東海第二発電所 審査資料	
資料番号	PS-3-4 改2
提出年月日	平成29年9月8日

### 原子炉格納容器の限界温度・圧力

(指摘事項に関する回答)

原子炉格納容器の限界温度・圧力に関するコメント回答資料

図1 原子炉格納容器の一般構造部の評価箇所

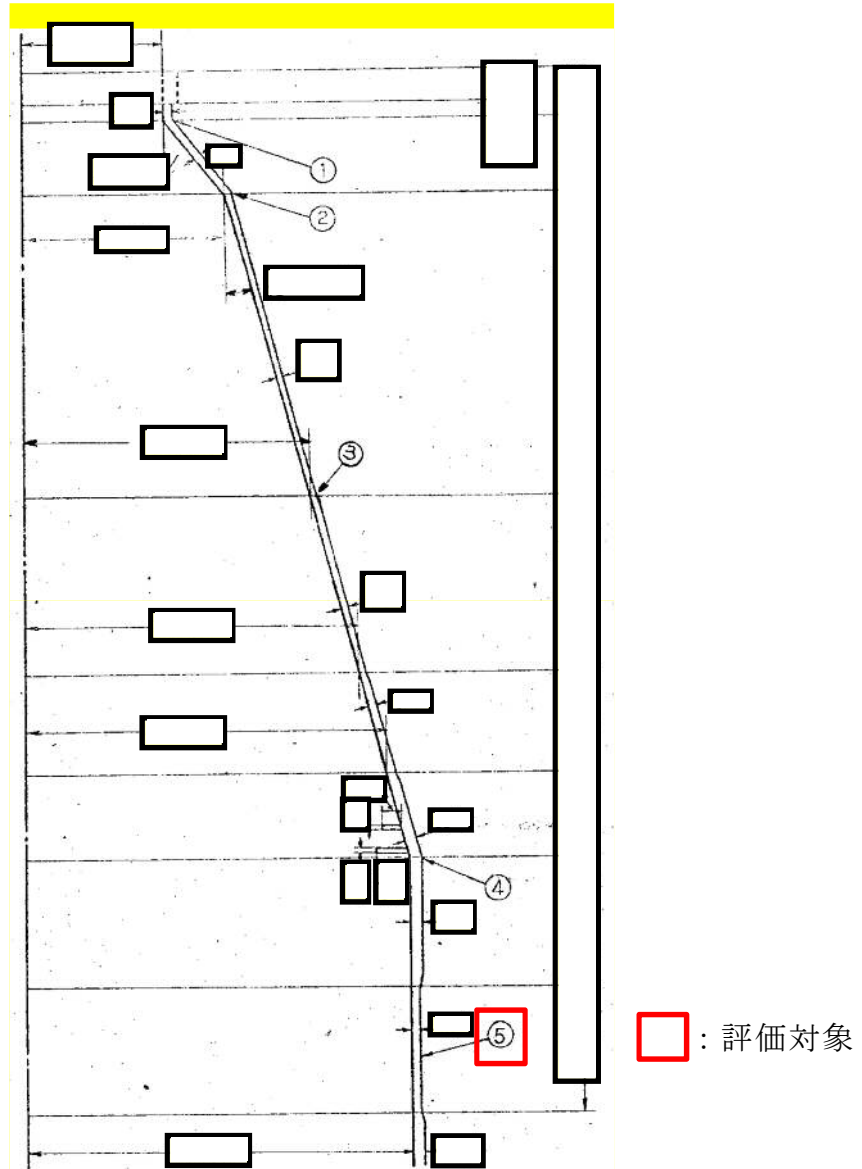
497-2	日本機械学会「シビアアクシデント時の構造健全性評価ガイドライン (BWR 鋼製格納容器編) BSCV-3100」を適用できる根拠を説明すること。(破壊挙動を模擬するためのモデル化 (メッシュの切り方, 補正係数 $\beta$ の貫通部毎の差異の有無 等) や構造不連続部のモデル化に関する説明を充実すること。)
-------	--

(1) 原子炉格納容器本体（一般構造部）

応力評価する評価点を図1に示す。

一般構造部の応力評価結果を以下に示す。発生応力は許容値を下回ることを確認した。

応力 評価点 番号	応力 評価点	一次応力 [MPa]				応力比
		$P_m$		$P_L + P_b$		
		応力 強さ	許容 値	応力 強さ	許容 値	
⑤	円筒部 (中央部)		281	—	—

許容値は、供用状態Dを適用し、 $2/3S_u$  とする。

図 1 トップヘッドフランジ部の構造

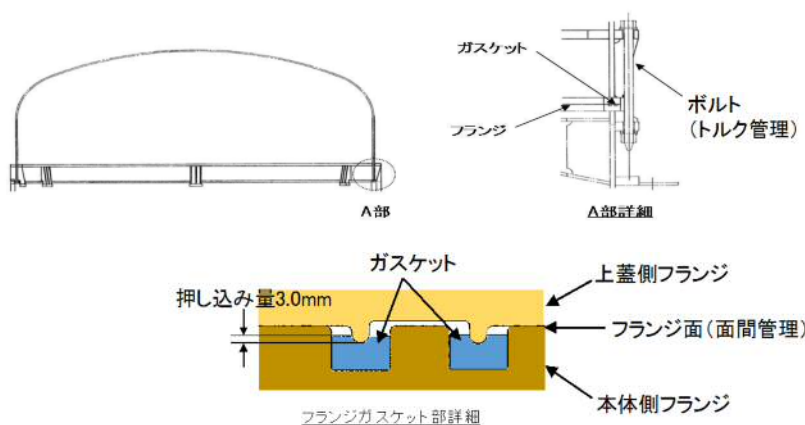
497-3	トップヘッドフランジの定格締め付量を 3.0mm で管理している点について、手作業に起因する誤差が定格締め付け量の管理に対して有意な影響を与えないこと（トルク管理との関係含む）、また作業員が変わる際にも、管理値に対する品質の維持が保たれることについて、管理方法等の実現性を説明すること。その際、従前のシールでの実績がどの程度のものか、ヘッドフランジの凸部が現状でも均一性を保っているのか等、40 年程度経過している実績も考慮し説明すること。
-------	--

定期検査におけるトップヘッドフランジ閉鎖時には、決められたトルクでボルトを締め付けることが要領書で定められていること、異物の噛み込みや予期せぬフランジの変形等による隙間が生じていないことを  の隙間ゲージが挿入できないことをもって確認していることから、作業者の技量によってガスケットの押し込み量の変動することは考え難く、作業管理における品質は維持できると考える。トップヘッドフランジ部の構造を図 1 に示す。

上蓋側フランジと本体側フランジのフランジ面を隙間が無いように据え付けることで、タング（突起）によるガスケット押し込み量 3.0mm が確保出来る構造となっている。

図1 電気ペネ共研の試験概要図

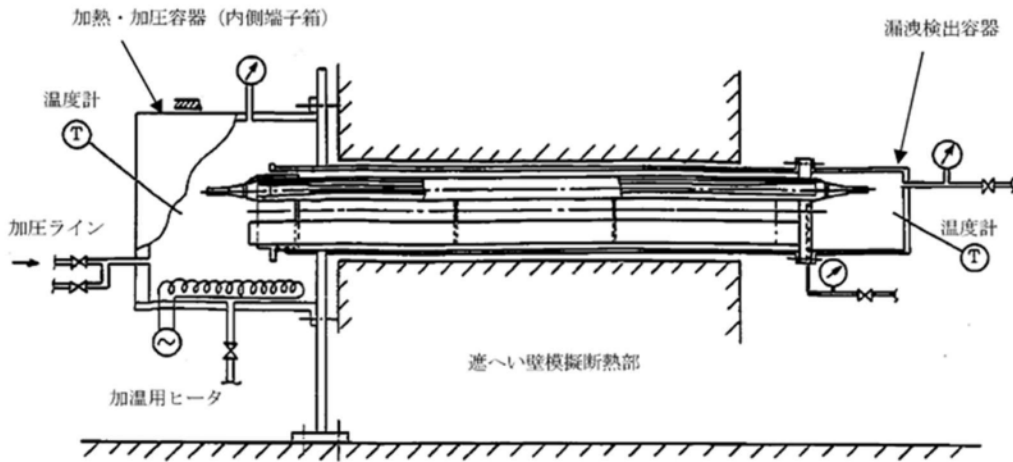
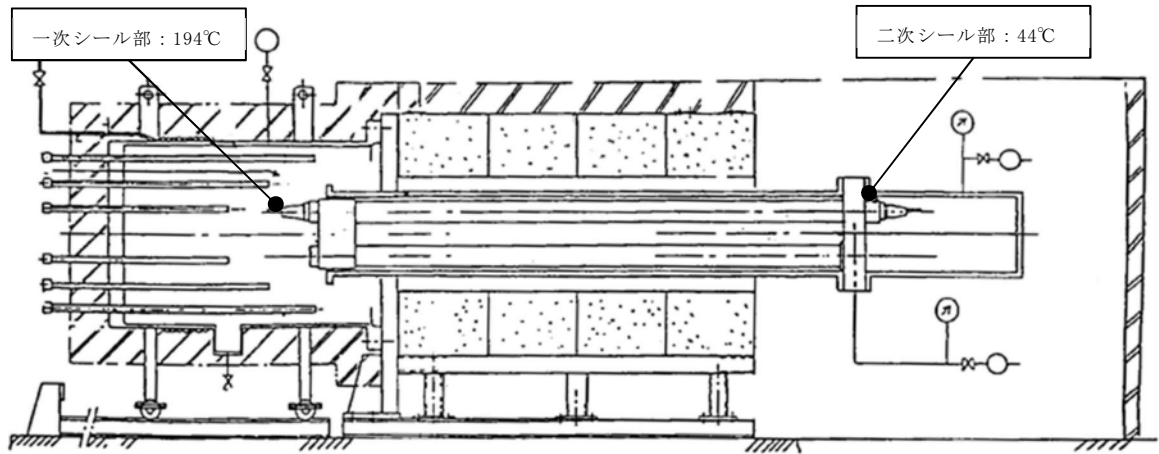
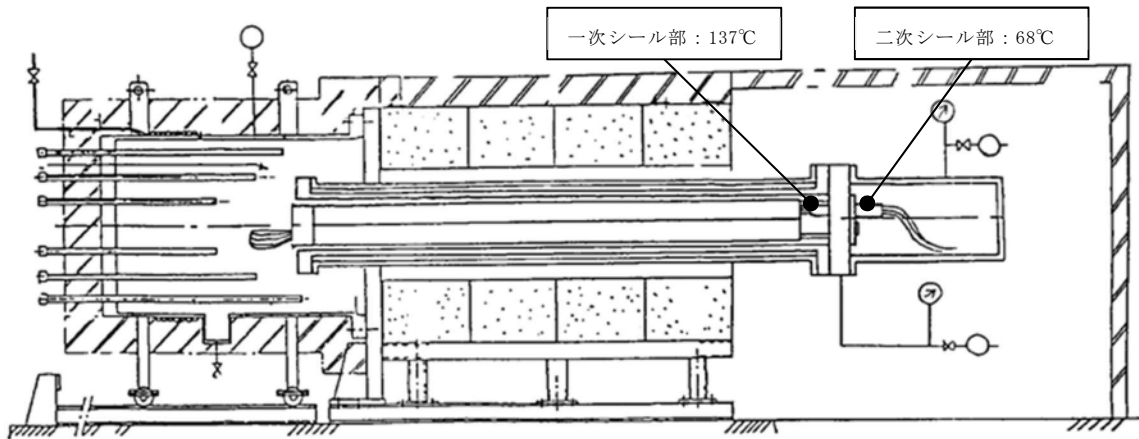
497-7	電気配線貫通部のモジュール試験については、電気ペネ共研は試験実施時間が7日間に比べ十分ではなく、他方、13日間の試験を行っている「過去の環境試験」については評価条件・結果等の説明が十分ではないため、説明を充実すること。
-------	---

電気ペネ共研において、LOCA時の圧力、温度条件を超える条件下での電気配線貫通部の知見を得るため、東海第二発電所を含む国内BWR電力実機の電気配線貫通部の構造を反映した試験体を用い、電気配線貫通部モジュールの気密性能について検証を行っている。図1に電気ペネ共研の試験概要図を、表1及び図2、図3に試験結果を示す。

試験結果より、高圧用モジュールのEPゴムシール部は194℃/62時間、低圧用モジュールの樹脂シール部は137℃/62時間の熱劣化に対して、漏

えいがないことが確認できている。

また、試験結果の二次シール部の温度（高圧用 44℃，低圧用 68℃）に対して、余裕を考慮し保守的に 100℃と想定した場合においても、一次シール部の熱劣化条件（高圧用 194℃/62 時間，低圧用 137℃/62 時間）に対してアレニウス式により活性化エネルギー（15kcal/mol）を用いて換算評価を行うと、高圧用 3,640 時間，低圧用 384 時間となり 168 時間を上回った。

図 1 製作公差の概要（赤点線：製作公差のイメージ）

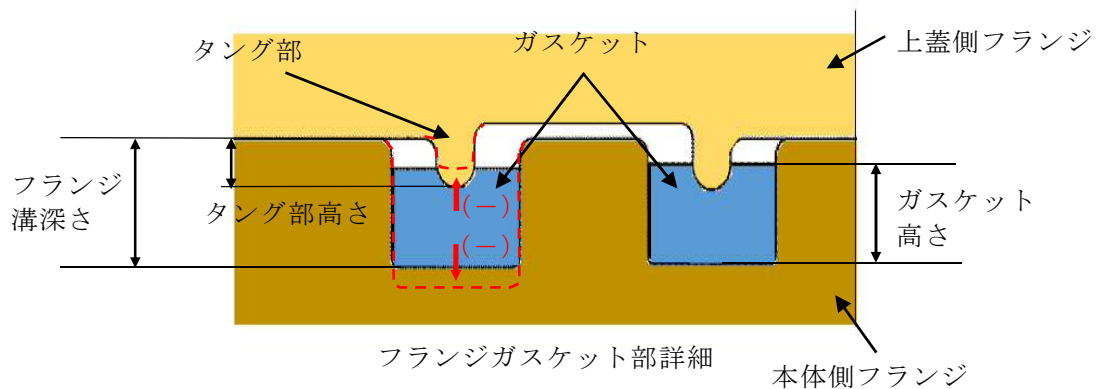
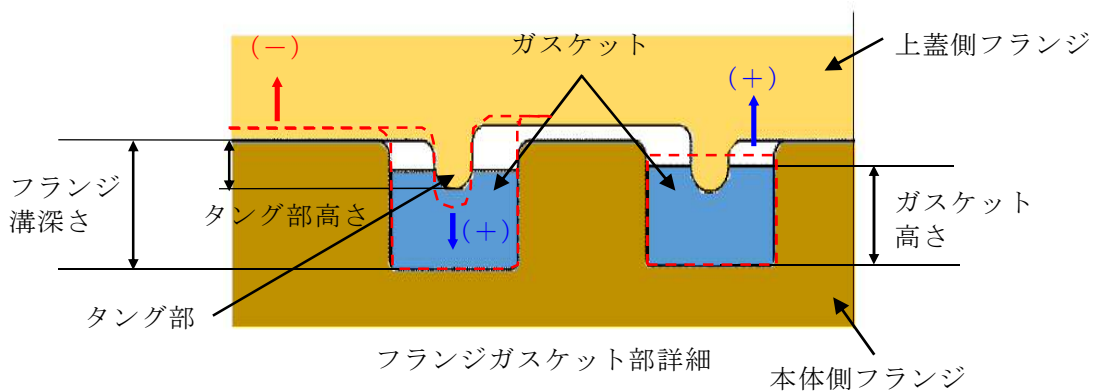
497-8	トップヘッドフランジのシール部に関し、製作公差を考慮した場合の許容開口量と開口量の比較において、内圧により内側ガスケット部の閉じ込め機能が失われる評価となっているが、当該閉じ込め機能は内外の二重のシールが機能することを設計上期待していることから、予め開口が認められる評価が得られている場合は、ガスケット設計を適切に見直すこと。(トップヘッドフランジ以外のフランジに対しても、製作公差を考慮した上で閉じ込め機能が維持できているか、説明すること)
-------	---

トップヘッドフランジシール部について、製作公差を考慮しても閉じ込め機能が維持できることを以下のとおり評価した。評価にあたっては、フランジ部及びガスケットの製作公差、シール部の構成材料の熱膨張、材料物性のばらつきを精査するとともに、過度に保守的にならないよう公差の重ね合わせの考え方をを用い、開口量評価を実施した。

表 2 より，製作公差を考慮したガスケットの押し込み量は，

表3より、熱膨張を考慮したガスケットの押し込み量は、 +   
 =  と評価できる。

これらの結果から、シール部の構造、寸法及び材料のばらつきを考慮した評価は表4の通りとなり、これらのばらつきを保守側に積み上げて評価した場合においても、内側・外側ともシール機能は維持されることを確認した。
